## **Teilrevision der Signalisationsverordnung zur Übernahme der wichtigsten Inhalte bestimmter technischer Normen in das Signalisationsrecht des Bundes;**

**Neue Verordnung des UVEK über die Wegweisung bei Anschlüssen und Verzweigungen auf Autobahnen und Autostrassen;**

**Neue Verordnung des UVEK über die besonderen Markierungen;**

**Ergebnisbericht zur Vernehmlassung**

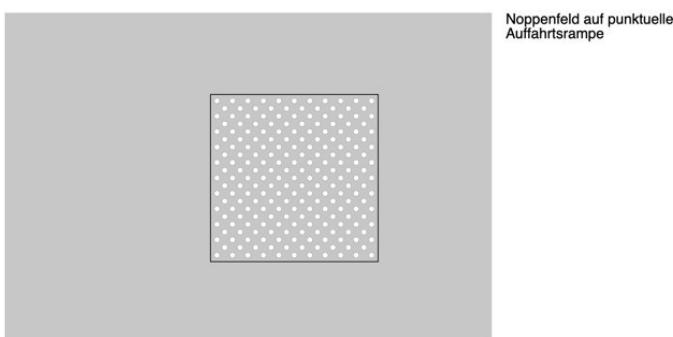
Während «Gefahrenstellen bisher als Beispiel erwähnt wurden», sollen sie künftig der einzige Grund für die Kennzeichnung von Aufmerksamkeitsfeldern und Sicherheitslinien sein.

Von den heute ausgeführten Aufmerksamkeitsfeldern müsste folglich der grösste Teil entfernt werden, da sie andere Hinweise, beispielsweise den Beginn oder das Ende einer Leitlinie, die Lage eines Ampelmastes, den Ausgangspunkt für eine Querung, die Lokalisierung des Einstiegs in den Bus, eines Bedienungselements, Automaten oder einer taktilen Wegweisung.

In der Revision der VSS Norm hat man sich darauf geeinigt, zu präzisieren, dass die Sicherheitslinien an Haltestellen die Grenze zum Gefahrenbereich entlang der Haltekante kennzeichnen. Abgrenzungen im Verkehrsraum werden in der VSS Norm SN 640 075 «Hindernisfreier Verkehrsraum» definiert und setzen gegenüber der Fahrbahn eine Niveaudifferenz voraus. Auch die VSS Norm SN 640 852 hält seit der Erstausgabe fest, dass taktil-visuelle Markierungen nicht an Stelle taktil erkennbarer Randabschlüsse eingesetzt werden dürfen. An diesen Grundlagen soll nichts geändert werden, da dies Menschen mit Sehbehinderung erheblich gefährden würde.

Der Übernahme der Abbildungen stimmen wir zu, jedoch sind wir gegen die vorgesehenen Änderungen an der Formulierung des Artikels 72a, Absatz 2 und beantragen entweder den Text wie vorgeschlagen umzuschreiben (siehe unten) oder beim bisherigen Verordnungstext zu bleiben.

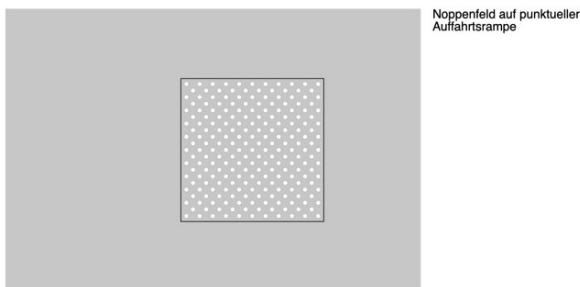
Mobilitätsikonen Langsamverkehr (z.B. 5.34.1 Wandern) oder Symbole (z.B. 5.39 Langlauf) zu unterscheiden.

Antrag: Weiter soll die Aufnahme eines Mobilitätsikons Trottinett geprüft werden. Obwohl das Trottinett rechtlich ein FäG ist, eignet sich das FäG-Ikon (Skatingschuh) nicht um zum Beispiel touristische Trottinett-Strecken von Bergbahnen zu signalisieren. Zurzeit kreieren die meisten Anbieter eigene Signalisationen, was jedoch nicht optimal ist. Eine Lösung sollte im Rahmen der SSV-Revision geprüft werden.

Ein Symbol «Rollstuhlwanderweg» müsste ergänzt werden.

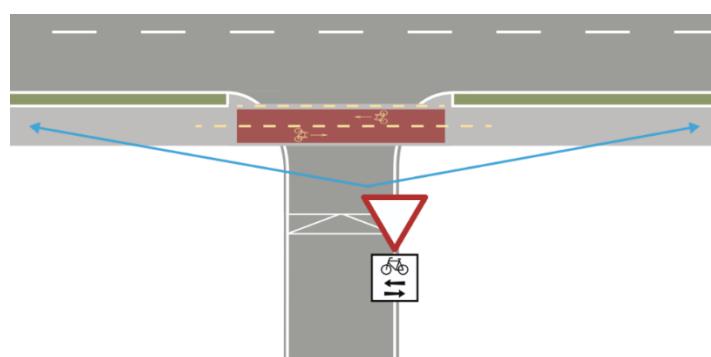
Die gelben Schuhabdrücke sollen auf beiden Seiten der Fahrbahn mit einem Abstand von 10 bis 30 cm vom Fahrbahnrand angebracht werden. Wir gehen davon aus, dass insbesondere Kinder auf diese Markierungen stehen, um die Querungsstelle zu überblicken. Aus diesem Grund erachten wir einen Abstand von 30 bis 50 cm zum Fahrbahnrand als zweckmässiger.

Aber: Gemäss Art. 5 Abs. 3 der Verordnung des UVEK über die besonderen Markierungen besteht der Hinweis auf die Höchstgeschwindigkeit in Tempo-30-Zonen aus dem Wort «Zone» und der Zahl «30» in weisser Schrift. Nach Abs. 2 können diese Markierungen auch auf verkehrsorientierten Strassen angebracht werden, die in Tempo-30-Zonen einbezogen werden. Um verkehrsorientierte Strassen gegenüber nicht verkehrsorientierten Strassen in Tempo-30-Zonen abzugrenzen, ist die Markierung der Höchstgeschwindigkeit auf diesen Strassen auf die Zahl «30» zu beschränken.
